MINISTERIO DE AMBIENTE, VIVIENDA Y DESARROLLO TERRITORIAL

(1016) 31 MAYO 2011

"POR LA CUAL SE DECIDE SOBRE LA MODIFICACIÓN DE UNA LICENCIA AMBIENTAL GLOBAL"

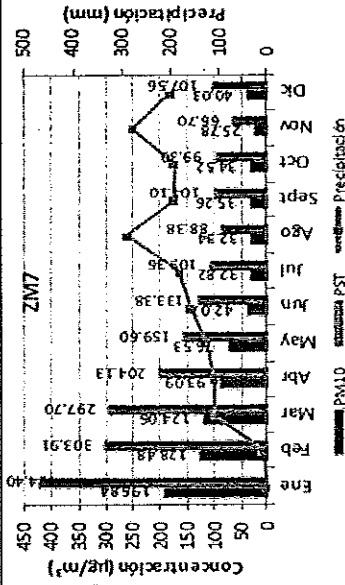
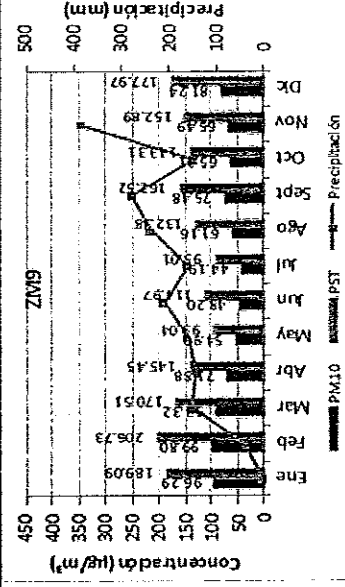
De otra parte, si se tienen en cuenta los promedios mensuales para PM10 y PST para el año 2010 y el primer trimestre del año 2011, se puede observar que los resultados obtenidos están directamente relacionados con la precipitación, de lo cual se puede concluir tal como se observa en las siguientes gráficas que al aumentar la precipitación en la zona las concentraciones de material particulado se reducen, así mismo se puede inferir que una vez finalice la temporada de lluvias los niveles de contaminación se incrementarán, por lo que, el fenómeno de alta pluviosidad que se presenta en el país, no marca la tendencia de los índices de calidad de aire en la zona actualmente y la reducción de contaminación en la zona no indica que las medidas de control aplicadas tanto al interior como al exterior de las minas que operan actualmente en la zona, han sido efectivas permitiendo la reducción de los índices de contaminación. Adicionalmente, es importante tener en cuenta, que los días de alta precipitación la producción en las minas disminuye o se suspende, por ende además la emisión se reduce y la lluvia ayuda a controlar cualquier emisión de material particulado.

Como se puede observar, en las estaciones ubicadas en Plan Bonito y La Jagua, se encuentra por encima de la norma establecida, implicando que cualquier aporte de la mina sobre las poblaciones ya afectaría a estas poblaciones incrementando el nivel de contaminación existente.

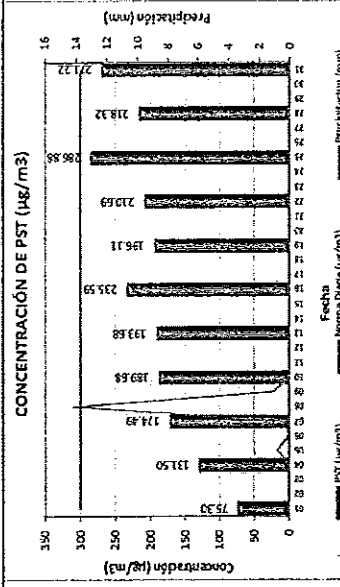
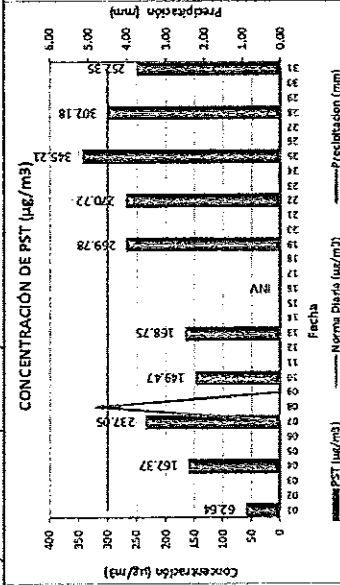
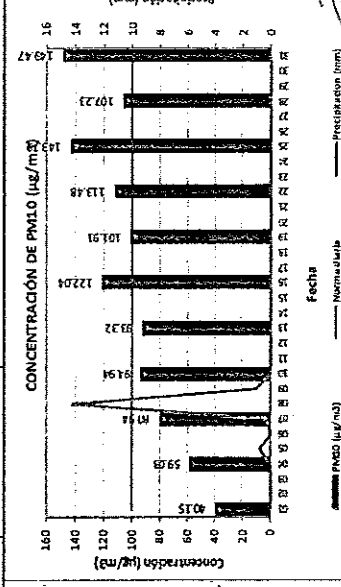
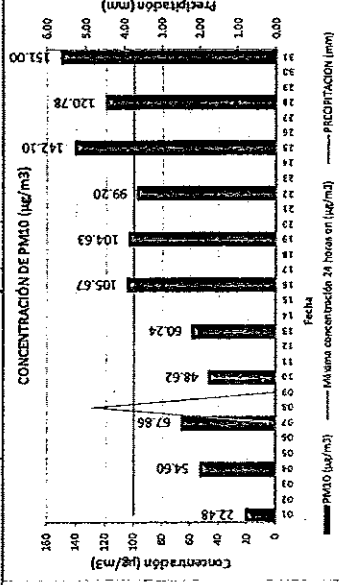
Comportamiento de material particulado respecto a la precipitación mes de enero de 2011. Se reportan concentraciones promedio geométrico de 202.67 µg/m³ en la estación de Plan Bonito y de 188.21 µg/m³ en la estación de La Jagua para PST. Se observa que los días de baja precipitación los valores de material particulado sobre pasan la norma.

Comportamiento de material particulado respecto a la precipitación mes de enero de 2011. Se reportan concentraciones promedio 88.83 µg/m³ en la estación de Plan Bonito y de 100.57 µg/m³ en la estación de La Jagua, para PM10.

Comportamiento de material particulado respecto a la precipitación mes de febrero de 2011. Se reportan concentraciones promedio geométrico de 246.80 $\mu\text{g}/\text{m}^3$ en la estación de Plan Bonito y de 180.72 $\mu\text{g}/\text{m}^3$ en la estación de La Jagua para PST.

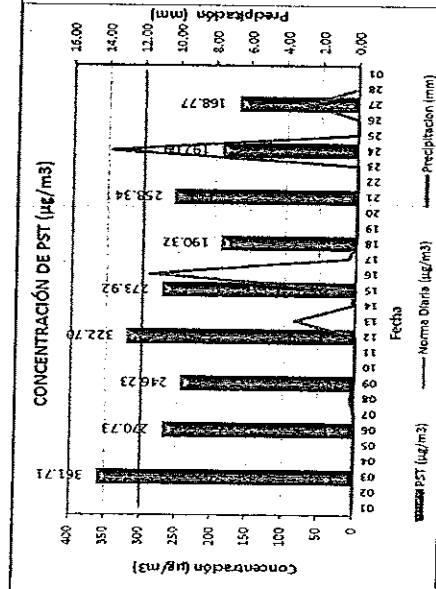
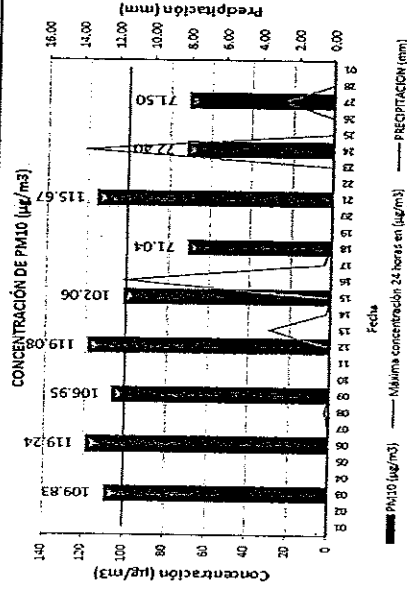
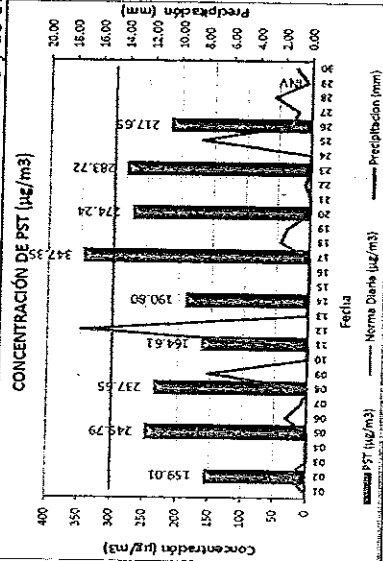
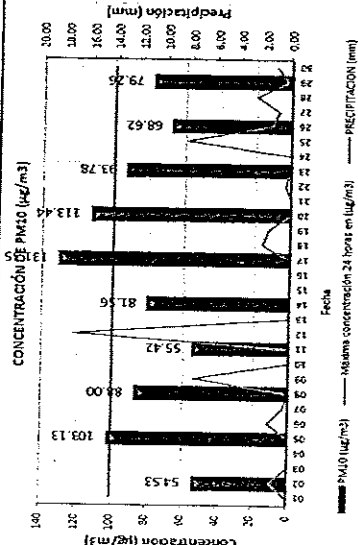
Comportamiento de material particulado respecto a la precipitación mes de febrero de 2011. Se reportan concentraciones promedio 98.74 $\mu\text{g}/\text{m}^3$ en la estación de Plan Bonito y de 87.05 $\mu\text{g}/\text{m}^3$ en la estación de La Jagua, para PM10.

Comportamiento de material particulado respecto a la precipitación mes de marzo de 2011. Se reportan concentraciones promedio geométrico de 229.18 $\mu\text{g}/\text{m}^3$ en la estación de Plan Bonito y de 161.21 $\mu\text{g}/\text{m}^3$ en la estación de La Jagua para PST.

Comportamiento de material particulado respecto a la precipitación mes de marzo de 2011. Se reportan concentraciones promedio 86.91 $\mu\text{g}/\text{m}^3$ en la estación de Plan Bonito y de 74.02 $\mu\text{g}/\text{m}^3$ en la estación de La Jagua, para PM10.
